**ZIE BIJZONDERE
VOORWAARDE(N)**

NEVE DESIGN
versie 4 Sept 2024

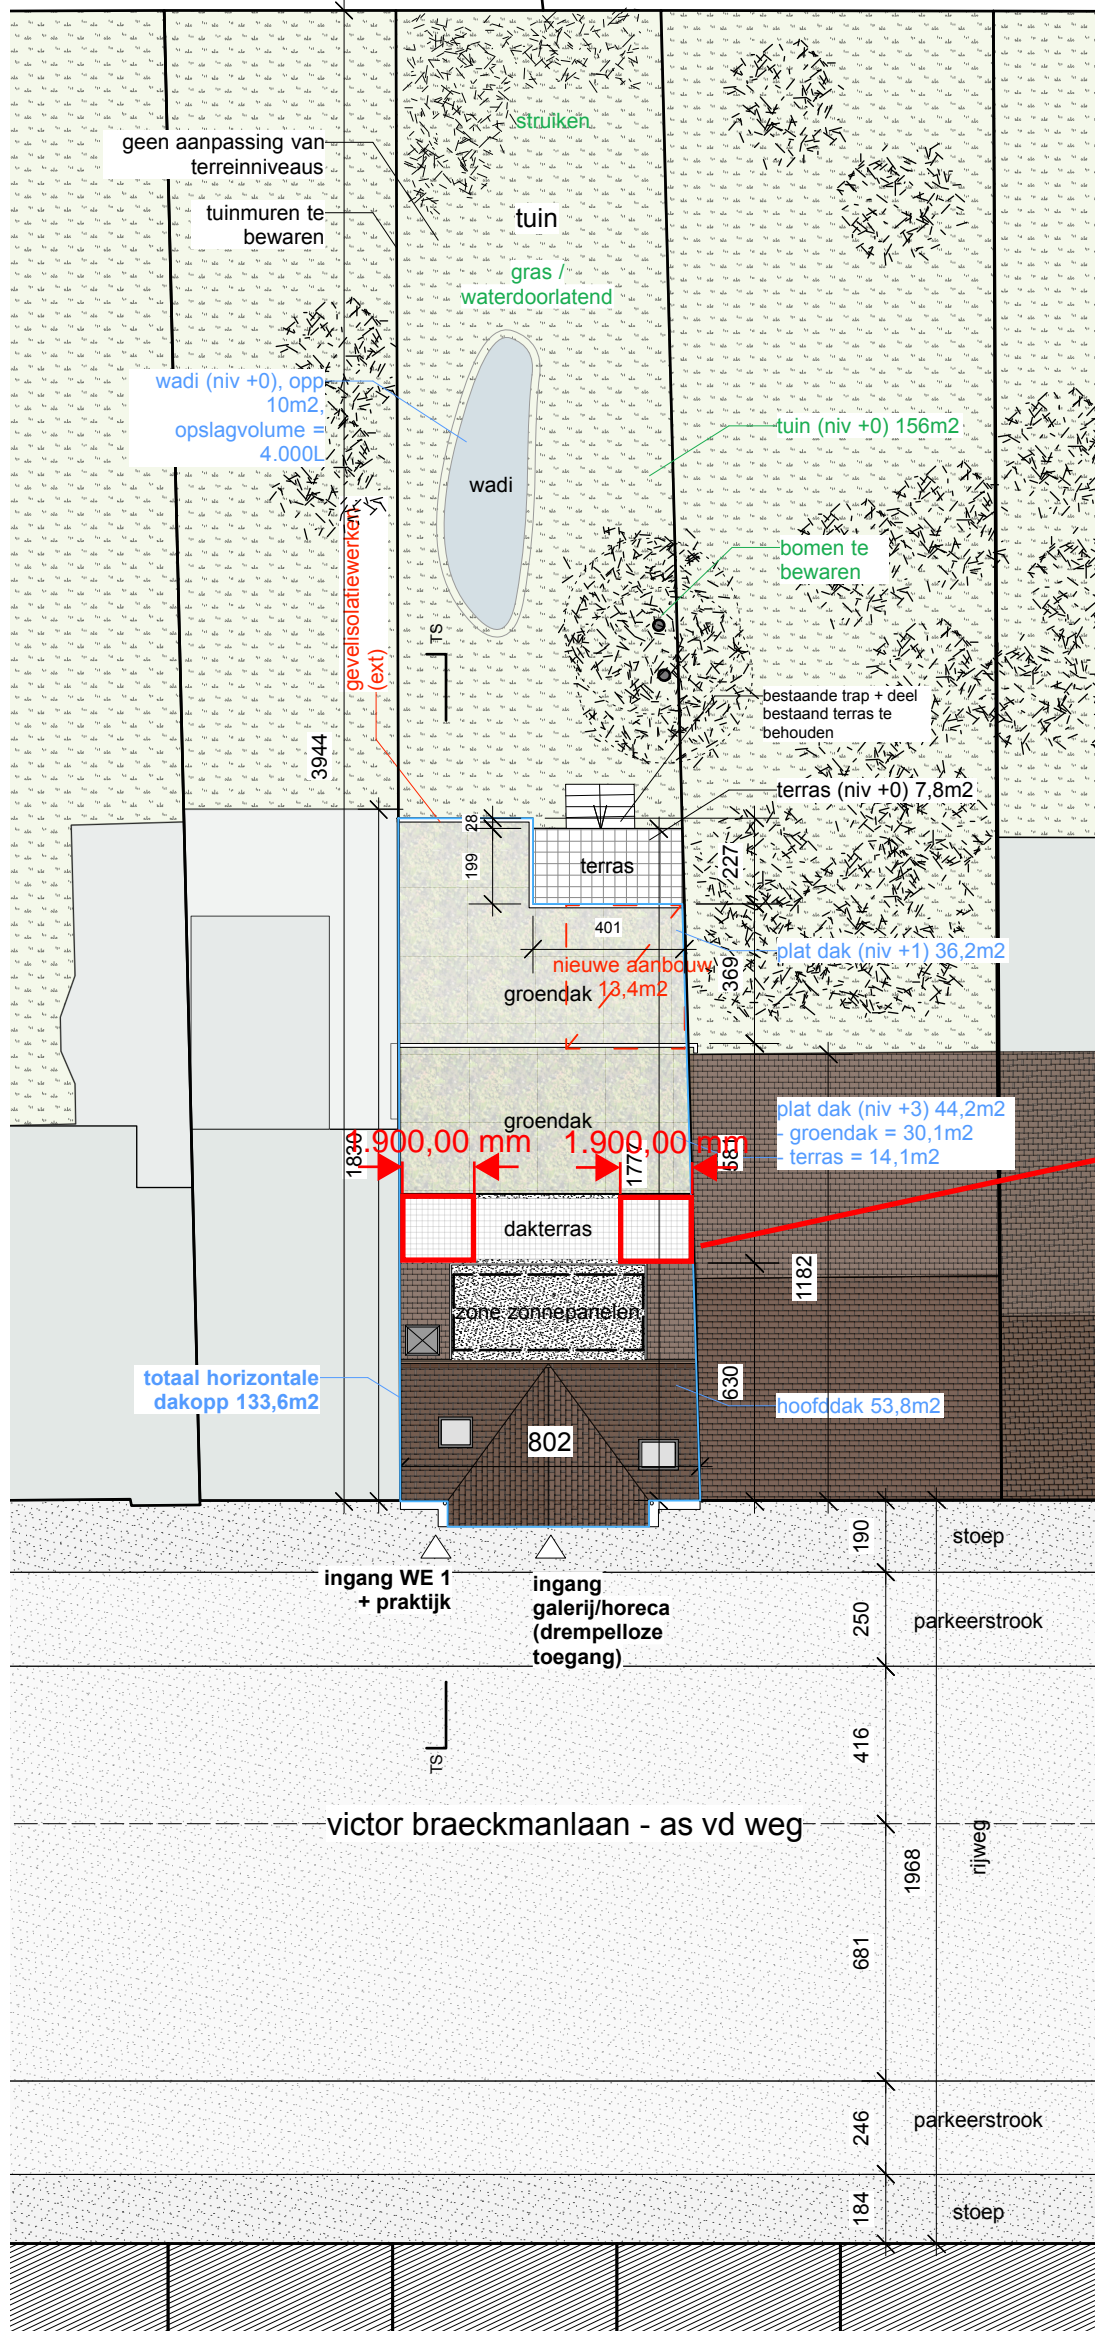
Horecaterras:
Het verhoogde terras of de tuin wordt niet horecaterras.

Het dakterras moet een afstand bewaren van 1,90m t.o.v. de linker- en rechterperceelsgrens. De teruggetrokken zones moeten daarbij aangelegd worden als toegankelijk groendak.
